大野下水処理場第3汚泥処理棟高圧受変電設備工事

設計図書の一部に表記誤りがありました。下記正誤表をご確認ください。

正誤表

名	大野下水処理場第3汚泥処理棟高圧受変電設備工事
称	第3汚泥処理棟 低圧・制御配線系統図
尺度(A3) NONE	全葉 58 内 第 18 号
大阪市建設局下水道河川部設備課	日付 平成 26 年 11 月

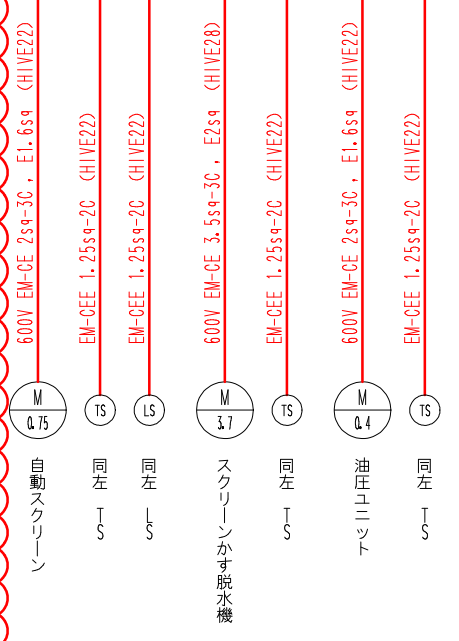
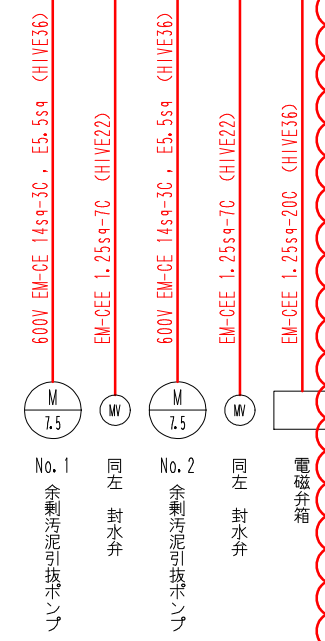
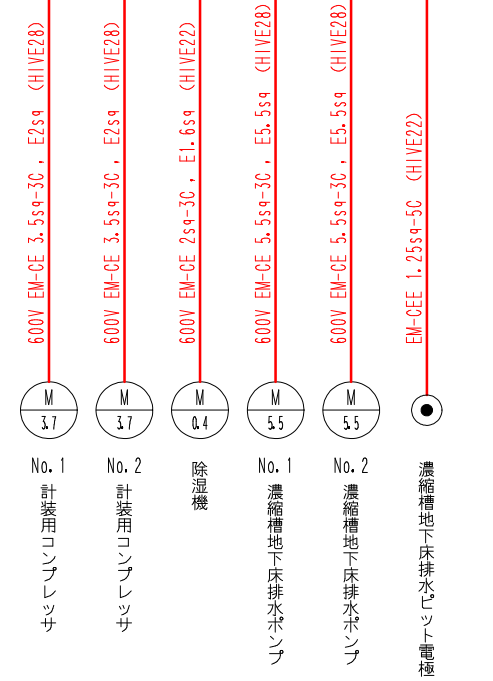
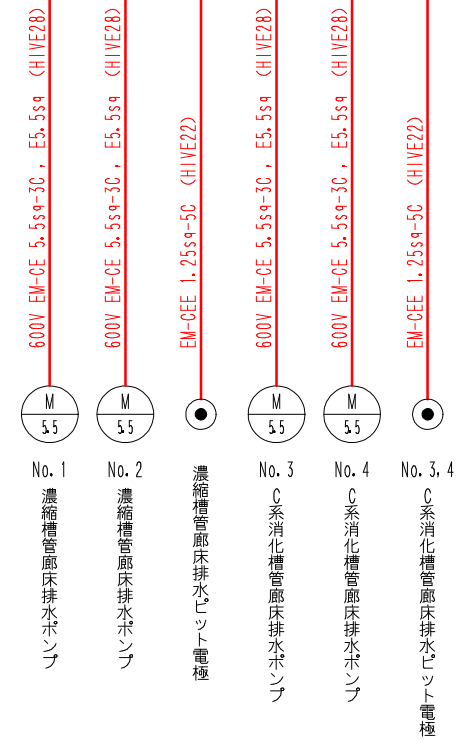
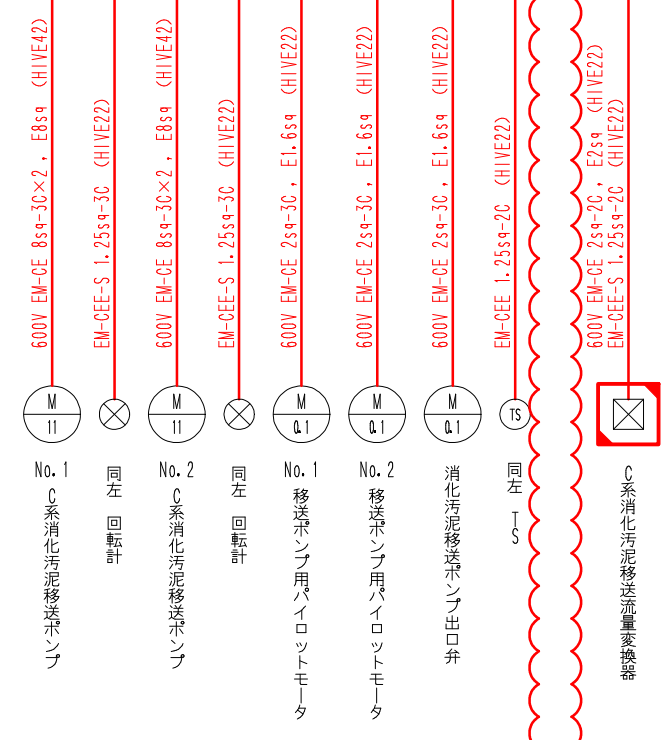
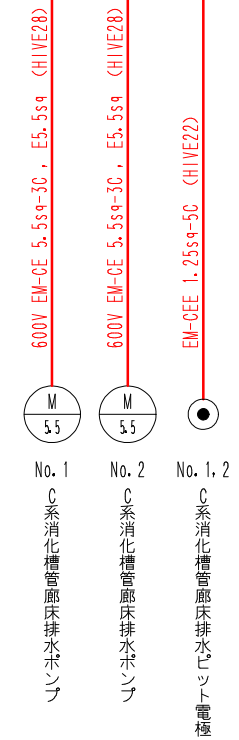
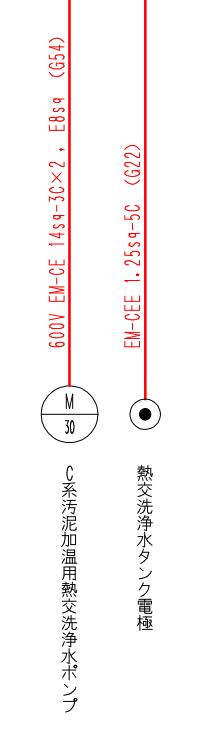
訂正箇所	誤	正
1 図面第18号	No.1余剰汚泥濃縮槽汚泥界面レベル、No.1余剰汚泥濃縮槽汚泥濃度、汚泥供給槽液位、余剰汚泥濃縮槽出口濃度、余剰汚泥濃縮槽引抜汚泥流量及び汚泥濃縮槽液位計への配線が今回新設の表記になっている。	No.1余剰汚泥濃縮槽汚泥界面レベル、No.1余剰汚泥濃縮槽汚泥濃度、汚泥供給槽液位、余剰汚泥濃縮槽出口濃度、余剰汚泥濃縮槽引抜汚泥流量及び汚泥濃縮槽液位計への配線を削除。
2 図面第51号	CD系消化汚泥貯留槽レベル計、汚泥界面計No.1余剰汚泥濃縮タンク、汚泥濃度計スタビライザー、余剰汚泥濃縮タンク引抜流量変換器及び汚泥供給槽汚泥レベル計への配線が今回撤去の表記になっている。	CD系消化汚泥貯留槽レベル計、汚泥界面計No.1余剰汚泥濃縮タンク、汚泥濃度計スタビライザー、余剰汚泥濃縮タンク引抜流量変換器及び汚泥供給槽汚泥レベル計への配線を削除。
